## 改善箇所説明図

### ①カウンタシャフト折損

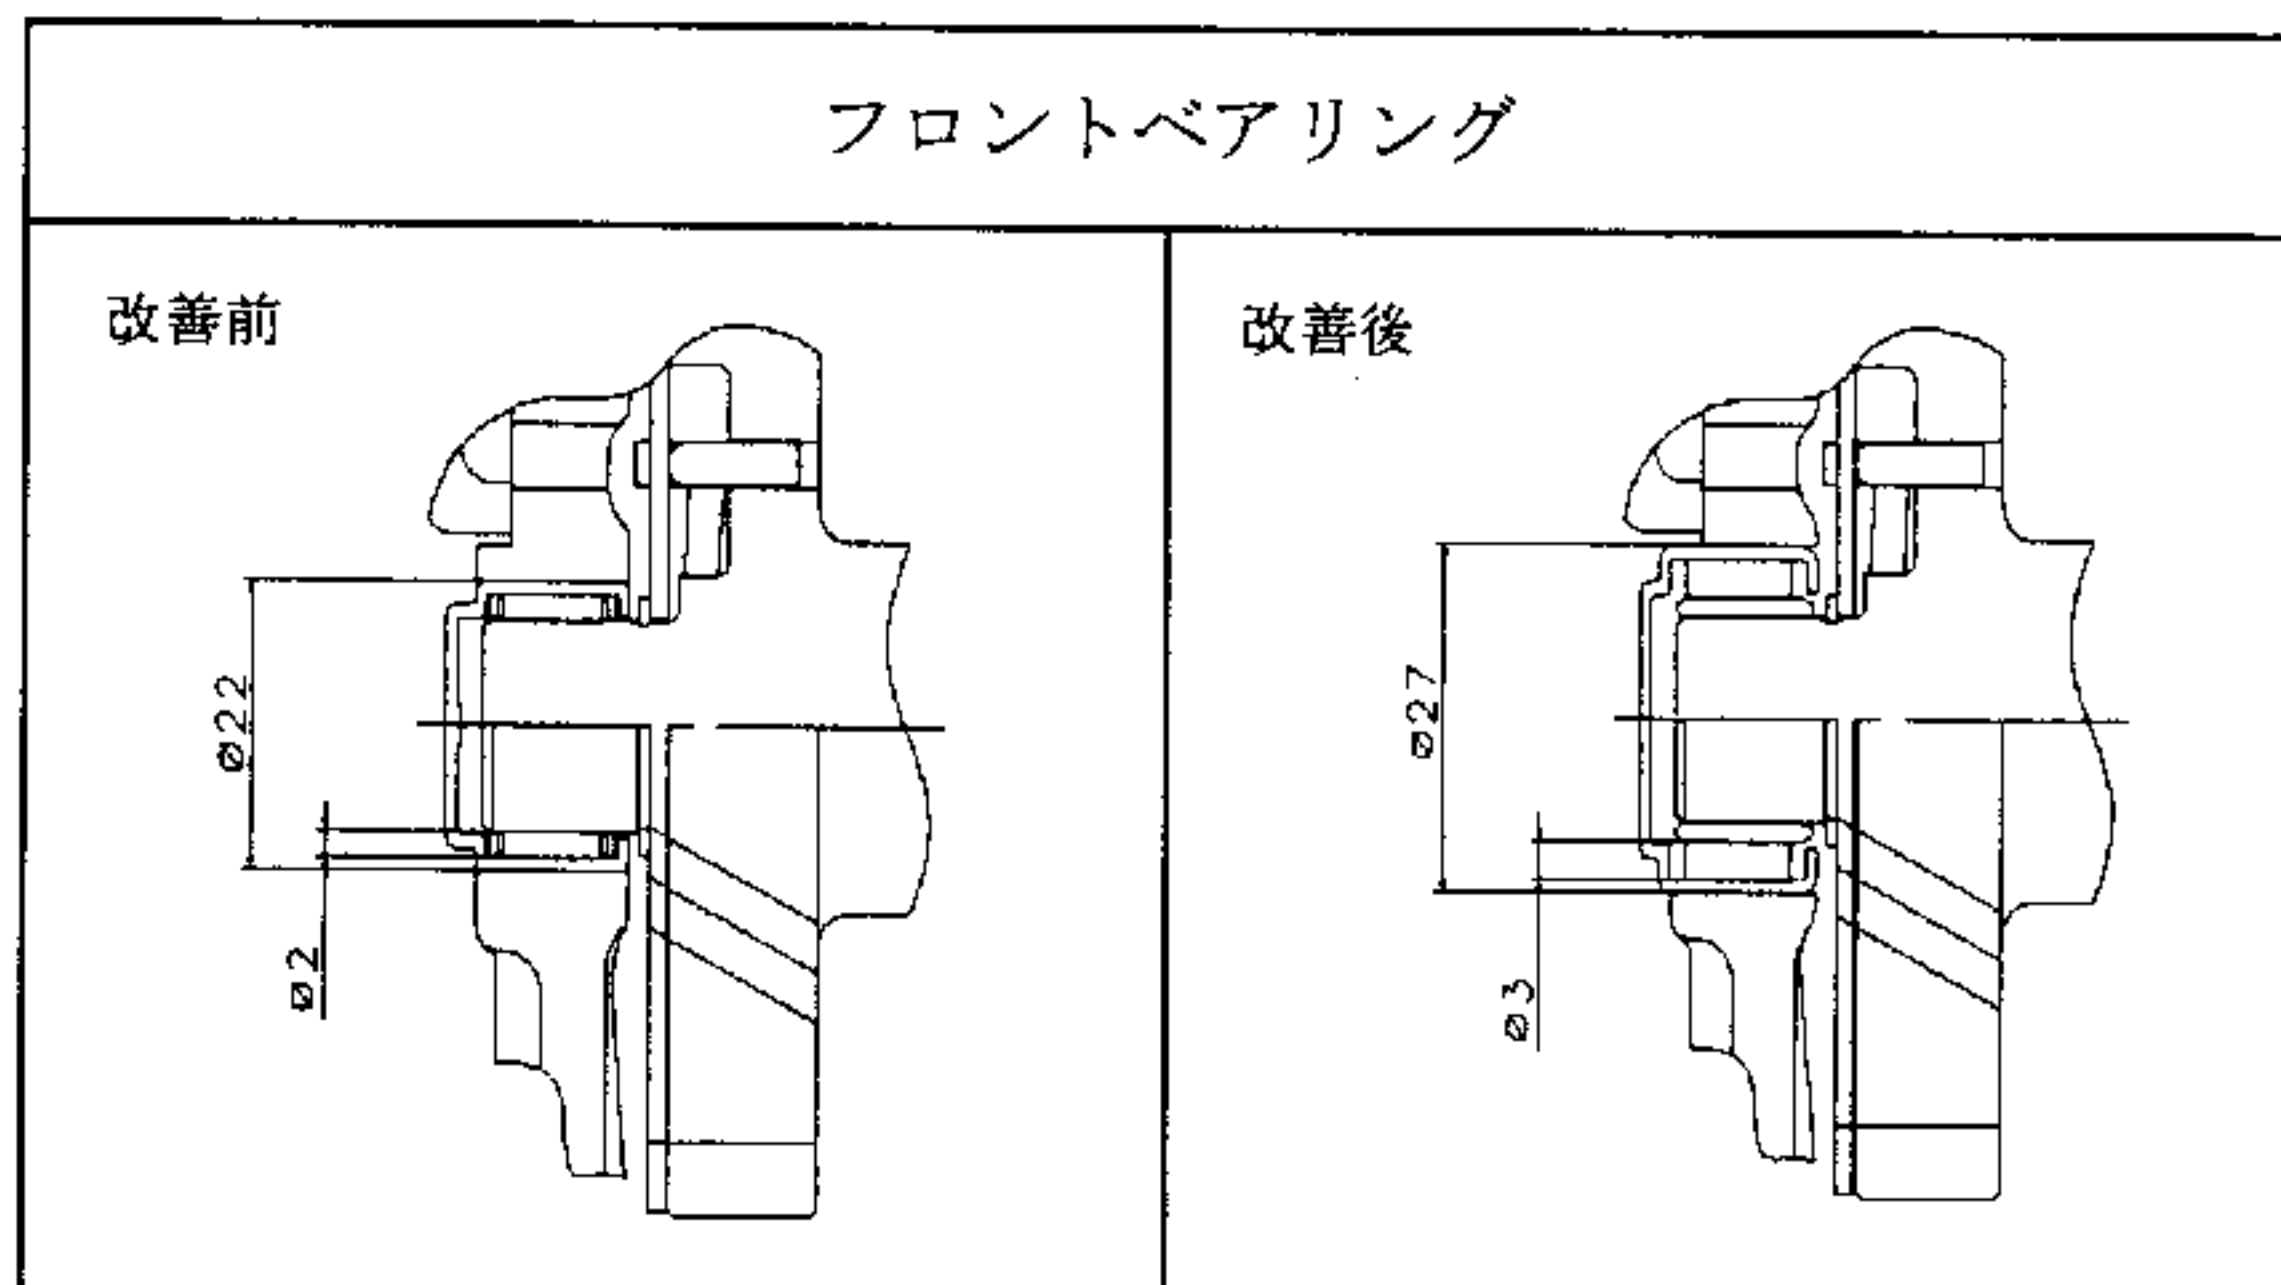
変速機のカウンタシャフトを支持するフロントベアリング装着部のケース加工精度のバラツキ、およびフロントベアリングの強度余裕が少ないため、走行中フロントベアリングが損傷することがあり、そのままの状態で使用すると、最悪の場合、カウンタシャフトが折損して4速以外では走行ができなくなるおそれがある。

全車両、対策を盛込んだ手動変速機に交換する。

(対策品の供給に時間を要することから、当面の暫定措置として、全ての使用者に不具合内容を通知し、順次、手動変速機を対策品と交換する。)

識別：手動変速機下部に白または黄色ペンキを塗布する。
